## INFORMACJA

### **Dotyczy przetargu na : Adaptacja części pomieszczeń w budynku szkoły podstawowej w Wieszczałach na potrzeby przedszkola wraz z przebudową punktu żywieniowego na kuchnię.**

- rysunek z parametrami technicznymi platformy dla niepełnosprawnych.

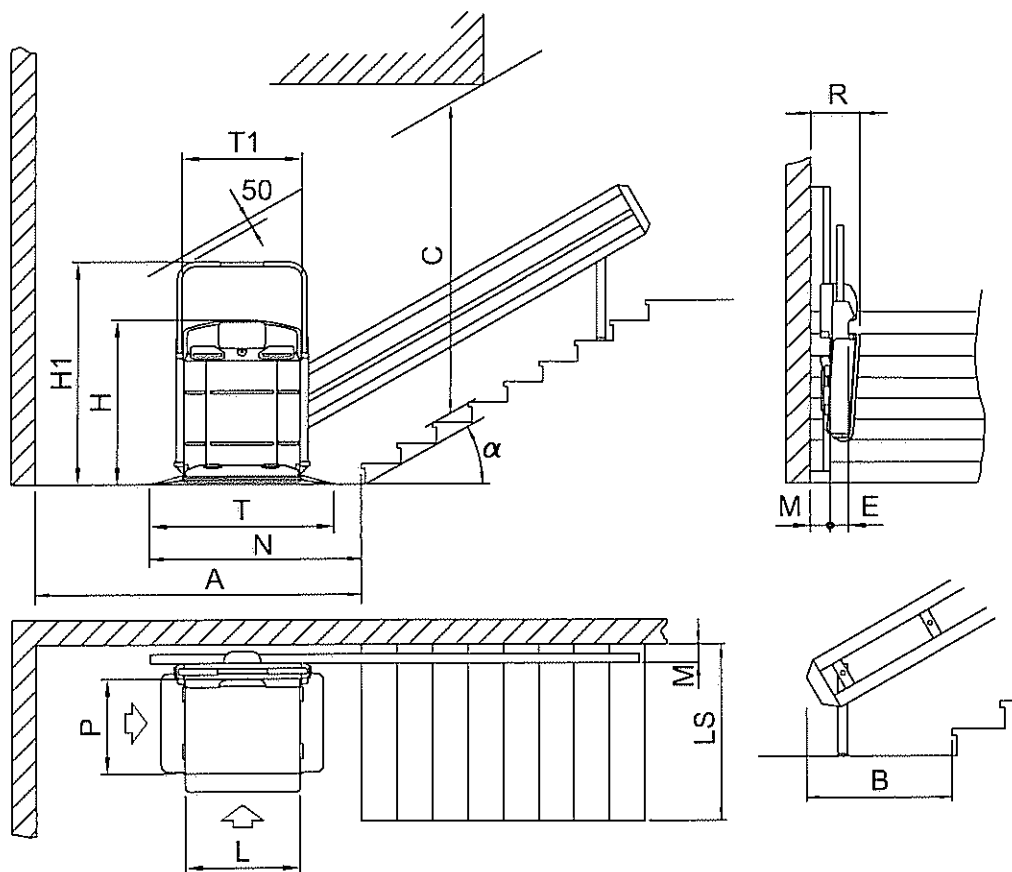
4. W pozycji 110 przedmiaru robót Zamawiający wymaga dostawy i montażu urządzenia platformy dla niepełnosprawnych. Poza tą wzmianką brak dokładniejszych danych w dokumentacji technicznej. W związku z szerokim zakresem parametrów technicznych takich urządzeń mających duży wpływ na ich koszt, zwracamy się z prośbą o podanie dokładniejszej specyfikacji oczekiwanego rozwiązania.

Ad. 4. W załączeniu przesyłamy rysunek z parametrami technicznymi platformy dla niepełnosprawnych.

L	M	E	P	R	T	T1	H	H1
830	100	140	700	330	1240	870	1190	1760

Udźwig [KG]		Moc [KW]	Napięcie [V]	Napięcie silnika [V]	Napięcie pomocnicze [Vcc]	Prędkość [m/min]
do 45°	ponad 45°					
230	200	0,75	230 mon	230 mon	24	5

A	DOJŚCIE STANDARDOWE	2550
	DOJŚCIE OD FRONTU I RAMPA	1550
LS	DOJŚCIE STANDARDOWE	970
	DOJŚCIE OD FRONTU I UMOCOWANA RAMPA	1185
C	Z BARIERKAMI BEZPIECZEŃSTWA W POZYCJI SPOCZYŃKU	2380
	Z UŻYTKOWNIKIEM NA PLATFORMIE	1770

R	330
B	1310
N	1500
M	100
